## 5.0 ANÁLISIS DE ALTERNATIVAS

## **11.0 RESPUESTAS A LOS COMENTARIOS DE LA RESOLUCIÓN INTERLOCUTORIA DE LA JUNTA DE CALIDAD AMBIENTAL**

## 12.0 RESPUESTA A LOS COMENTARIOS TÉCNICOS DEL COMITÉ DIÁLOGO AMBIENTAL AL PROYECTO RESIDENCIAL DE INTERÉS SOCIAL PASEO COSTA DEL SUR III BARRIO AGUIRRE, SALINAS, PUERTO RICO

Figura 1.—Relación de niveles de agua, promedios anuales, para el pozo 175833-661458

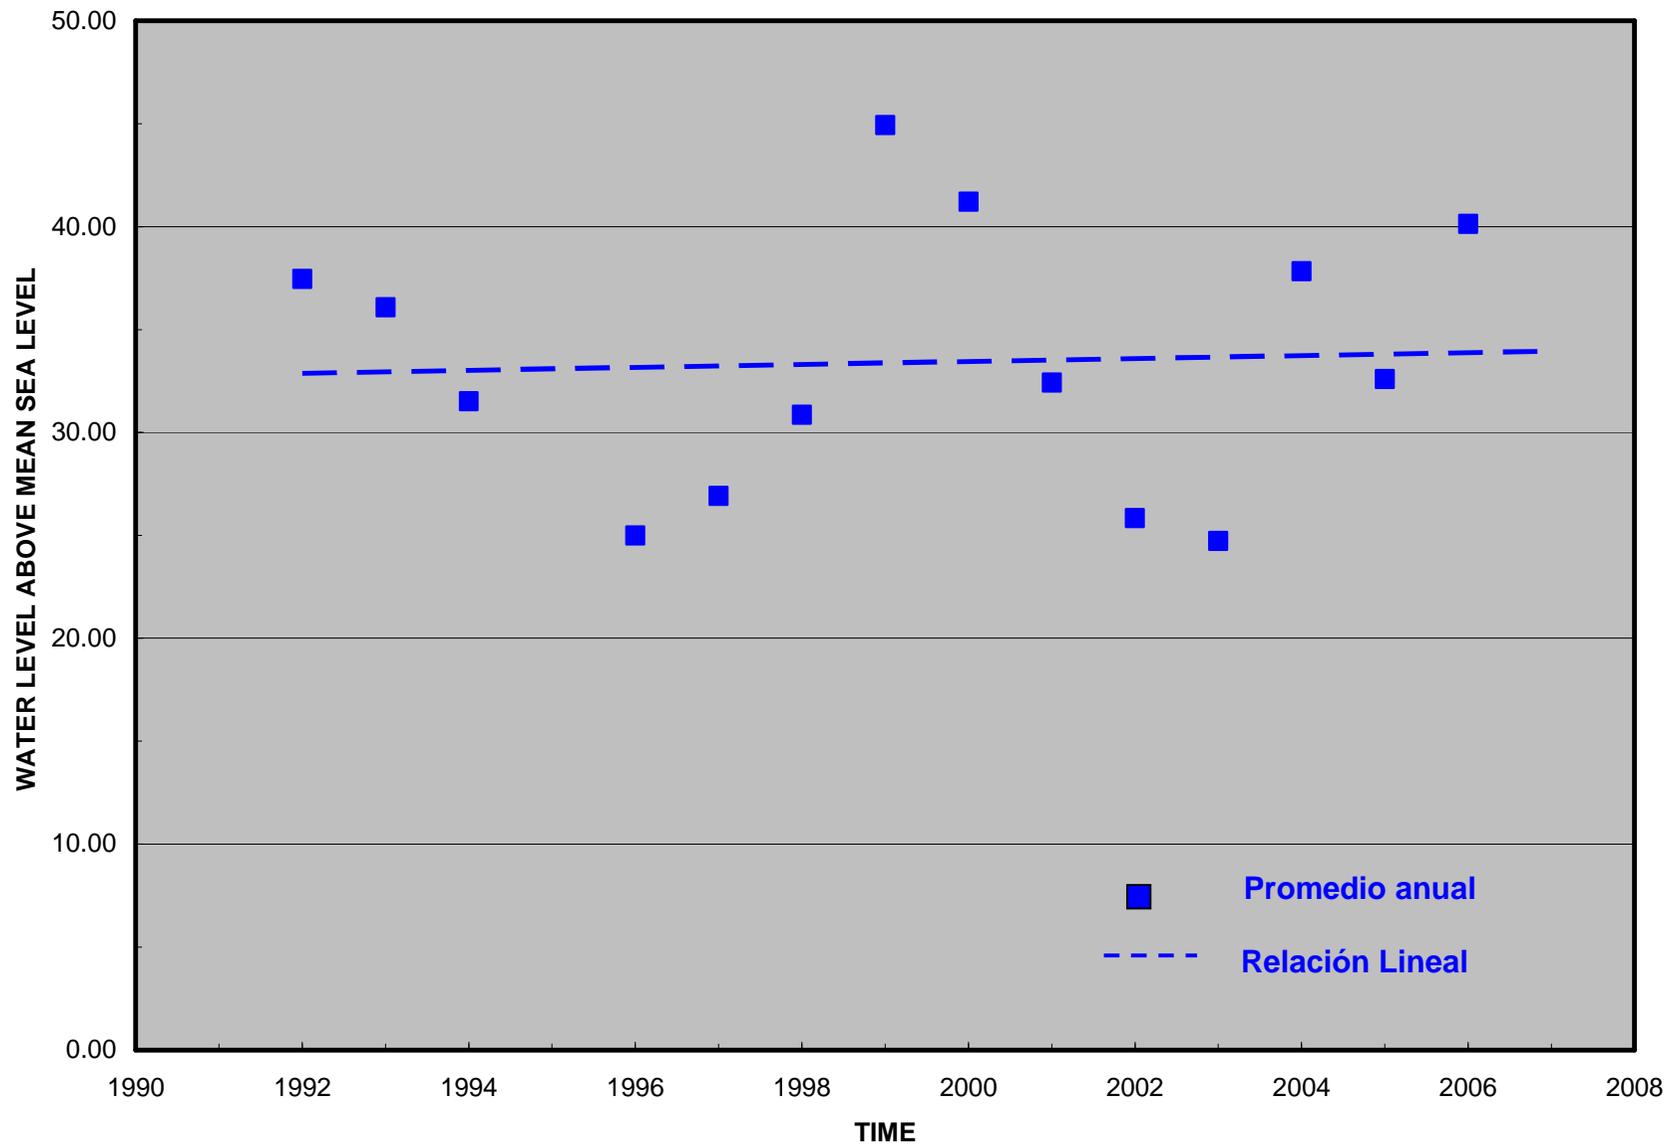
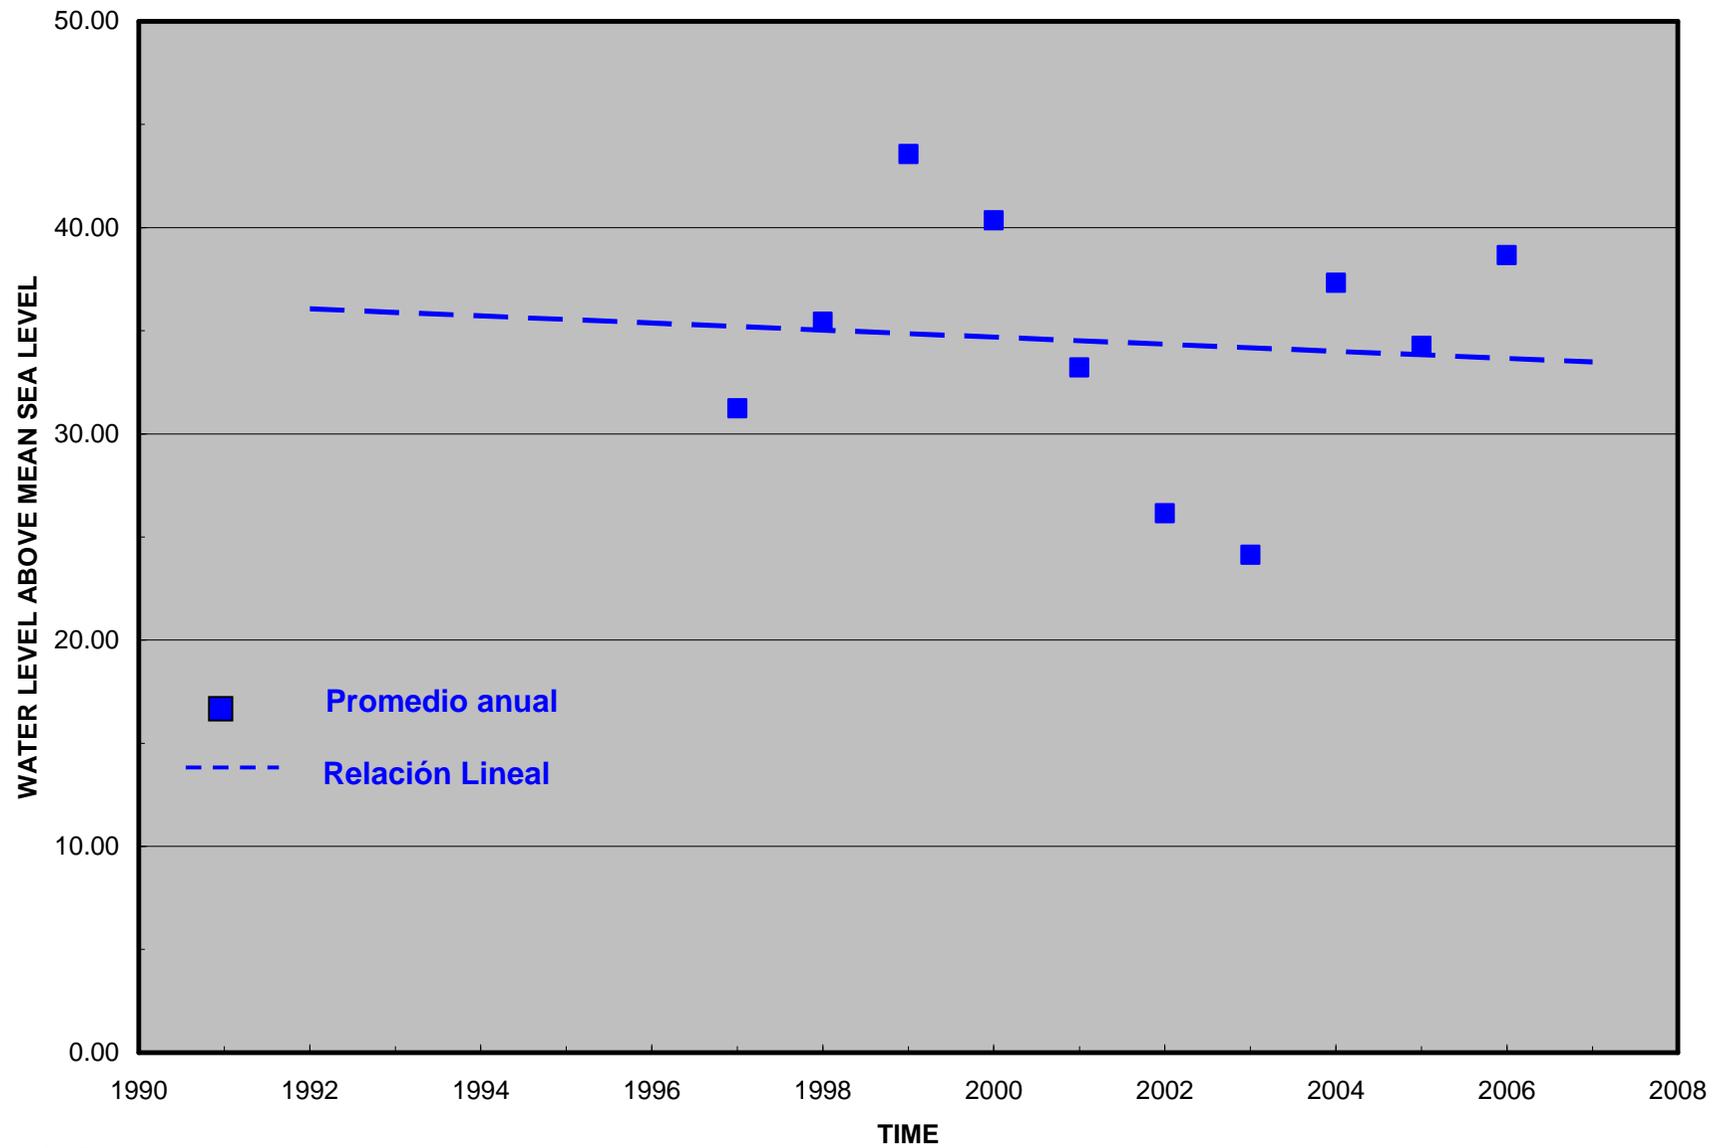
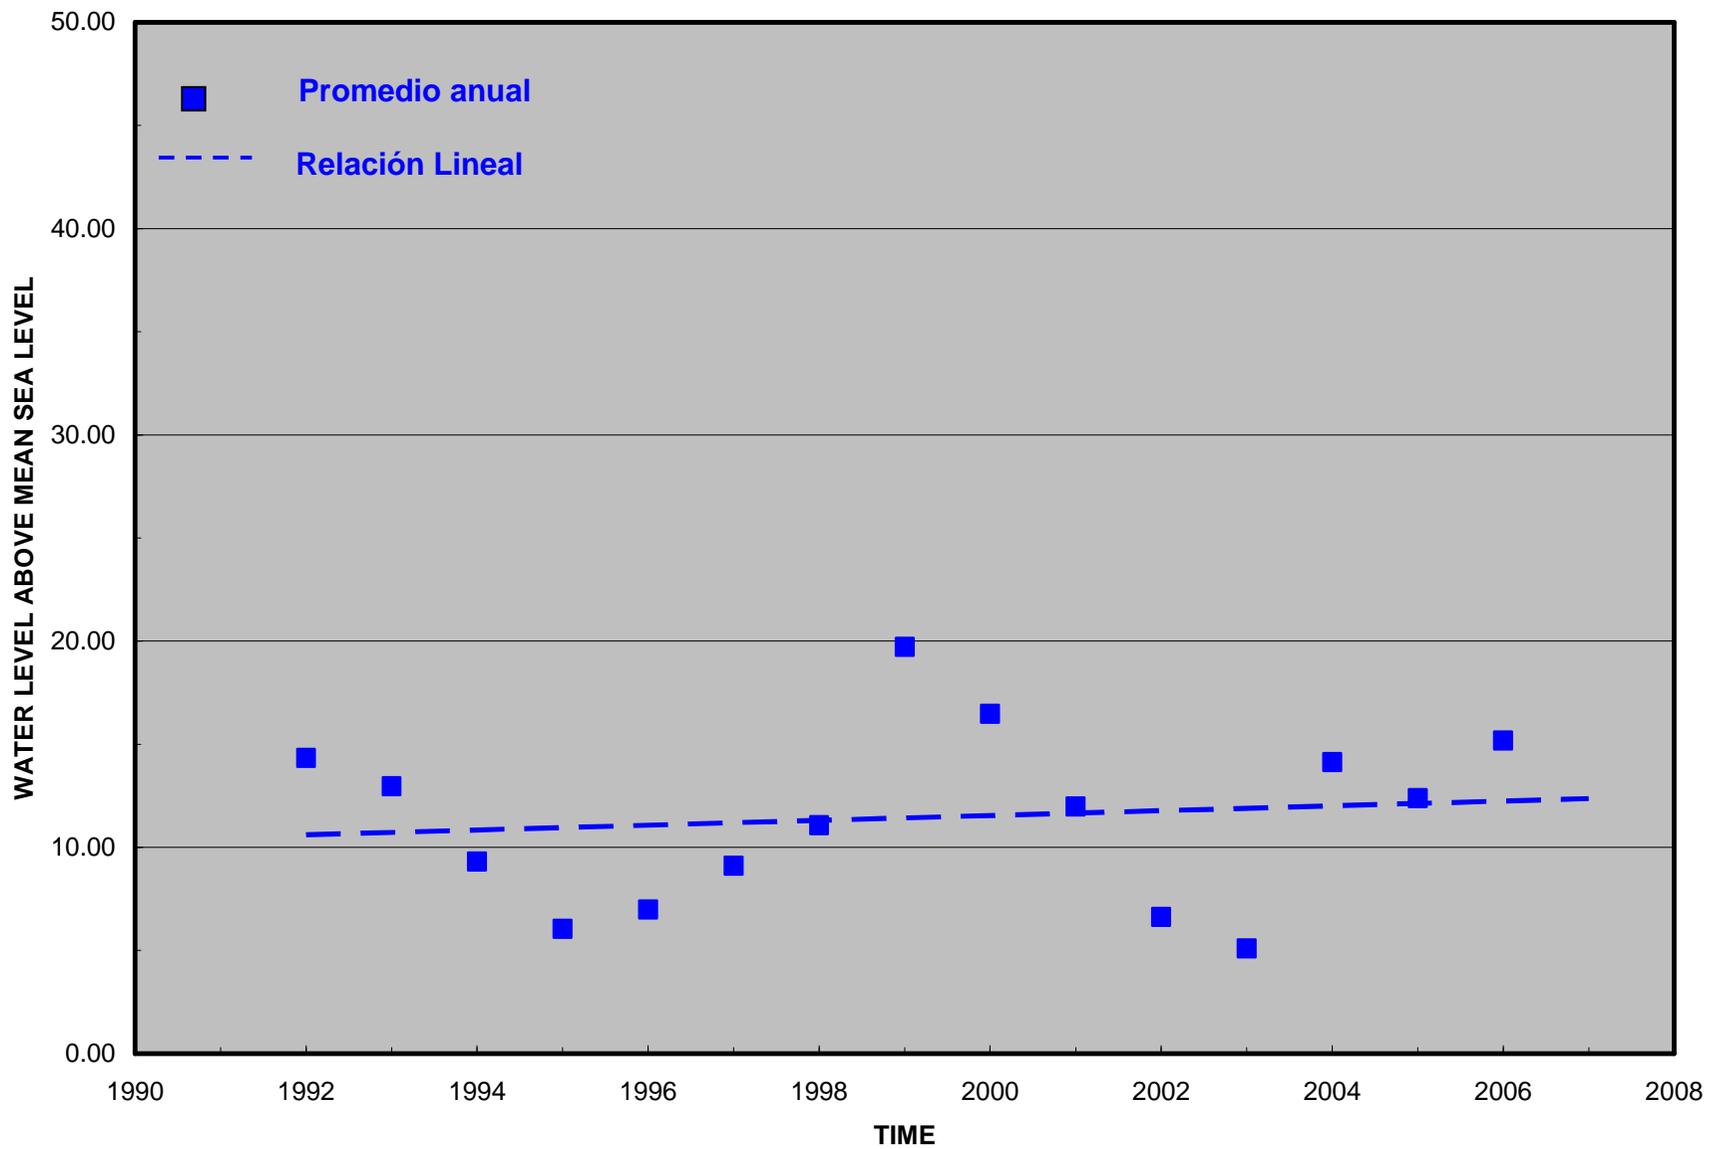
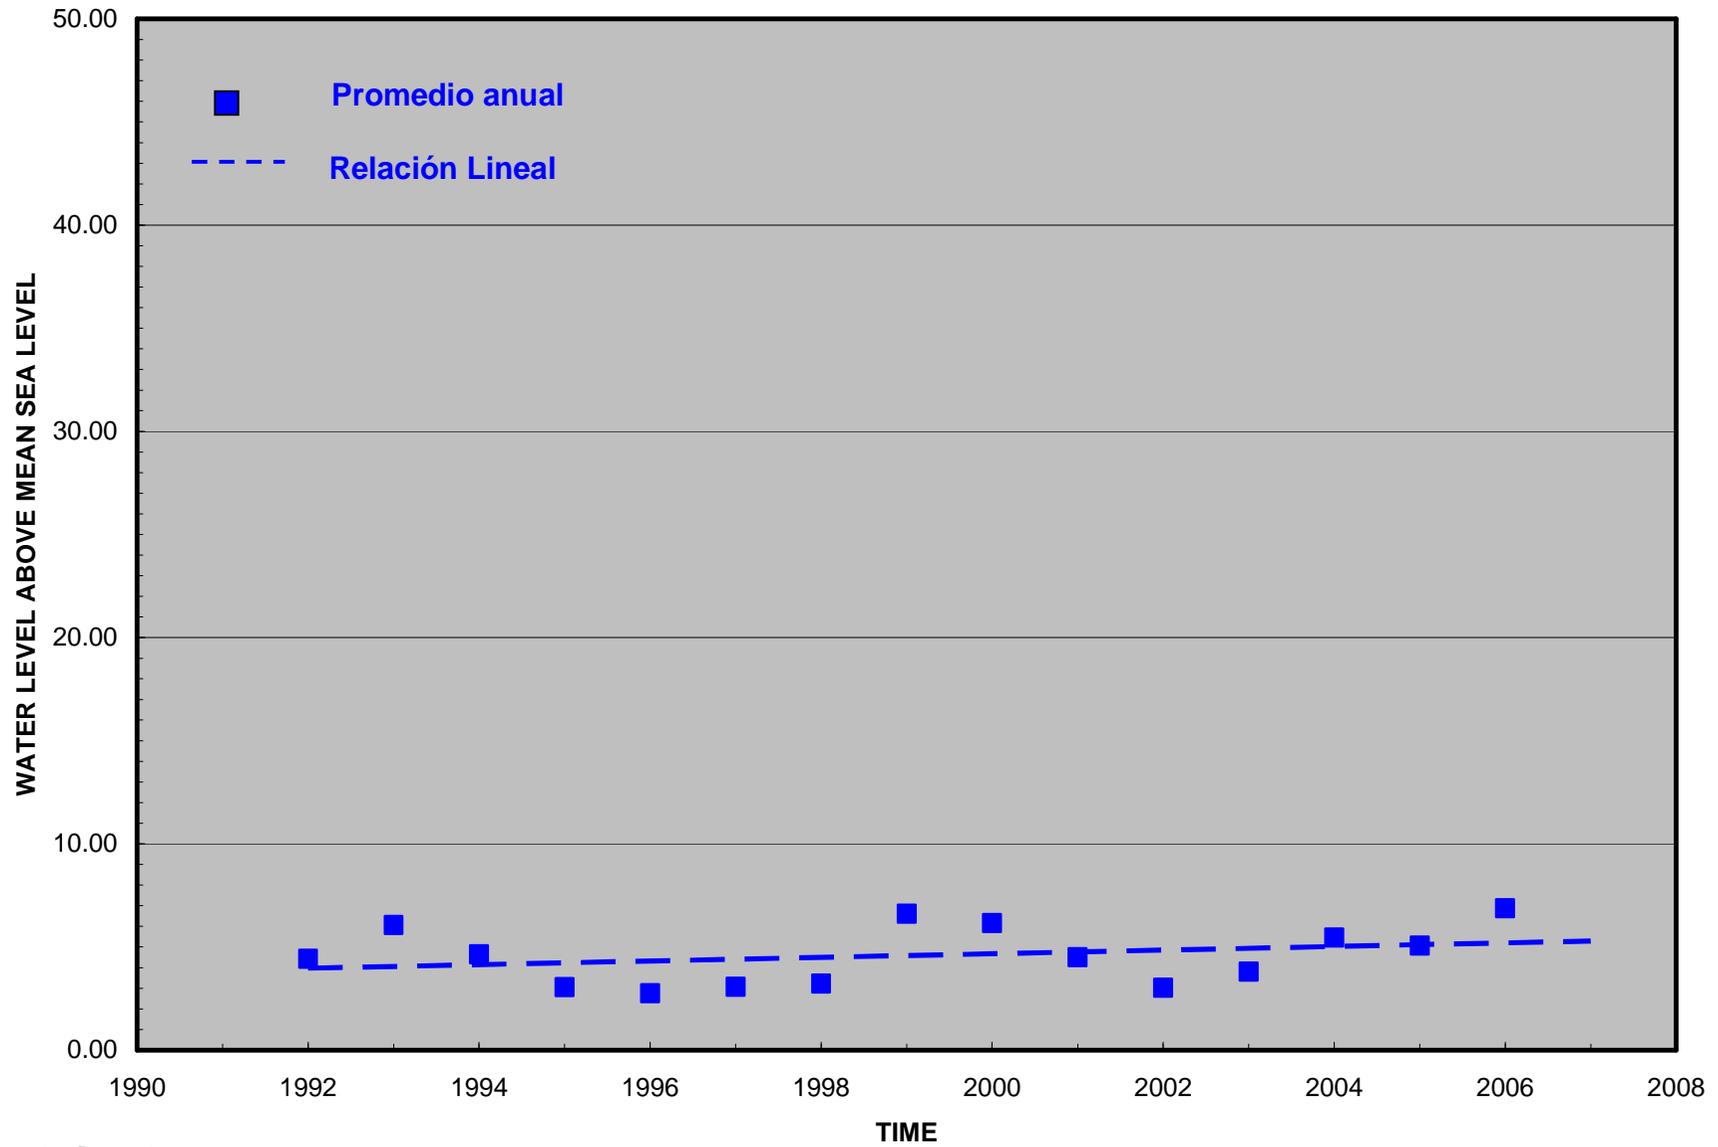
- En las páginas 7 y 18 de su informe, HECC indica lo siguiente en respuesta a la aseveración que hace RMA de que los niveles de agua en el acuífero para el área del proyecto no han registrado las fluctuaciones que otras áreas del acuífero han tenido según se desprende de los estudios sinópticos del USGS para los años 1986 y el 2000: “Mi impresión es que la charca de retención que se construyó para las primeras unidades de vivienda que fueron desarrolladas al Oeste del proyecto propuesto actúa como control hidráulico y no permite que los niveles de agua subterránea fluctúen en dicho lugar. HECC concluye que el hecho

- HECC indica en su informe que está de acuerdo con la posición de RMA sobre el hecho de que los niveles de agua del acuífero son altamente fluctuantes. Sin embargo, HECC entiende que el análisis presentado por RMA no es suficiente para concluir que no hay un patrón histórico. Añade HECC que “un análisis científico y serio debe incluir estadísticas de “time series” tales como “Moving Average” y otras. La simple observación de las fluctuaciones no tiene validez técnica para concluir que no hay un patrón de recesión. Por lo tanto la conclusión de RMA no es válida”.

En primera instancia, cabe señalar que la discusión del patrón de niveles de agua del acuífero resulta académica, toda vez que el agua para el proyecto en cuestión será suplida por la AAA del Lago Toa Vaca. Más aún, RMA está en total desacuerdo con HECC en que la mera observación de la serie de datos y lo que de ella puede concluirse no tiene validez técnica. Por el contrario, la mera aplicación de análisis estadísticos sin hacer las adecuadas observaciones de la serie de datos típicamente resulta en conclusiones incorrectas. Si HECC quería demostrar que la conclusión de RMA es incorrecta y que en efecto existe un patrón de recesión en los niveles, ¿por qué no llevó a cabo los análisis estadísticos que el entiende son pertinentes? No hace sentido que RMA necesite del análisis estadístico para poder concluir que no hay patrones históricos, pero HECC pueda aseverar que sí los hay sin que medie el análisis estadístico al que hace referencia. Más aún, los análisis estadísticos de los niveles de agua demuestran en efecto que no hay patrón alguno, según surge del
